Meie 07.05.2024 nr 7.1-2/24/21388-3

Müravalli rajamisest Vana-Aindu ja Arturi kinnistutele

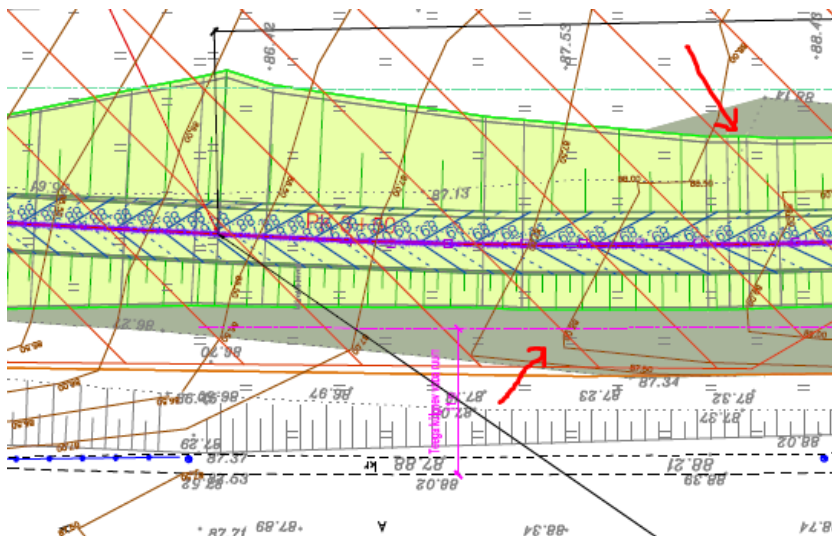
1. Asendiplaanil puudub alloleval joonisel näidatud leppemärgi selgitus. Ristlõike joonise kohaselt on tegemist olemasoleva ümber kavandatava pinnasega ehk hetkel ebaseaduslikult rajatud müravalli osaga, mis tuleb riigitee vaba ruumi alast eemaldada. Palume asendiplaani joonist täiendada nii leppemärgi selgitusega kui märkusega teisaldamise kohta. Eelneva kirja punktis 1 toodud sõiduteega külgneva vaba ruumi nõue peab olema täidetud.
